Саморазбор механического подшипника арт. 804298AVT, причины и контрмеры по устранению.

Настоящим уведомляем Вас об изменении конструкции выжимного подшипника 804298AVT, входящего в комплекты сцепления с артикулом 832460AVT, производимые нашей компанией.

рис. 1
дефектный подшипник

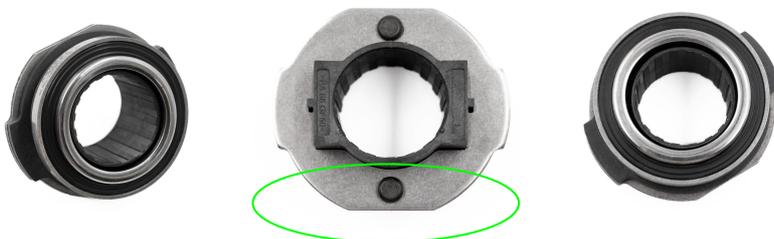
В период с апреля по июль 2024 года у некоторых выжимных подшипников **804298AVT**, в составе комплекта сцепления **832460AVT**, наблюдались единичные случаи саморазбора ещё до установки и эксплуатации. Анализ причин неисправности выявил конструктивный недостаток, связанный с ослаблением опорной пластины производственной оснастки в период её модернизации и перехода на новую оснастку [рис.1].

Для устранения данной проблемы и повышения надежности нашей продукции, начиная с августа 2024 года, была внедрена модернизация конструкции выжимного подшипника. В новой конструкции используется обновленная оснастка на сборочной линии, а также увеличен размер пластиковой заклепки, формируемой в процессе ультразвуковой сварки [рис.2].
